WYJAŚNIENIA TREŚCI SIWZ

„Budowa miejsc postojowych oraz przebudowa ulic w miejscowości Człuchów.”

nr sprawy: RIPiOŚ.2711.06.2013.AM

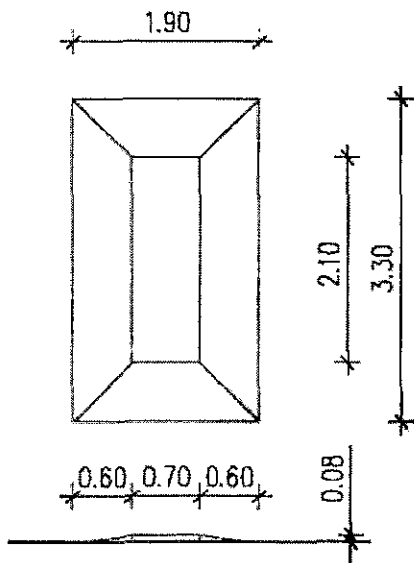
Prosimy o określenie parametrów progu zwalniającego.

Próg należy wykonać jako „próg zwalniający wyspowy” w kolorze czerwonym o konstrukcji takiej jak konstrukcja drogi.

Wymiary:

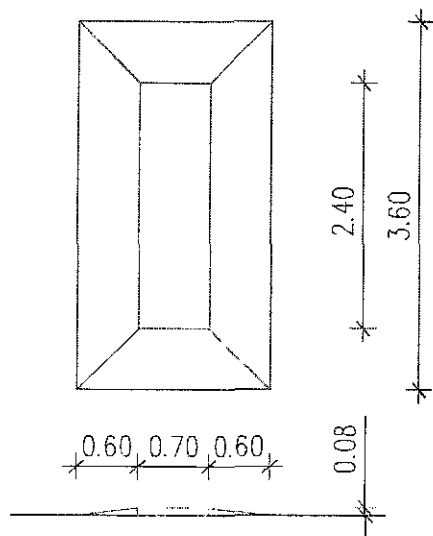
Gdzie jest zlokalizowany próg zwalniający? Prosimy o rysunek konstrukcyjny progu.

Próg należy wykonać jako „**próg zwalniający wyspowy**” w kolorze czerwonym o konstrukcji takiej jak konstrukcja drogi.

Wymiary:

Próg zlokalizowano na km 0+058,00.
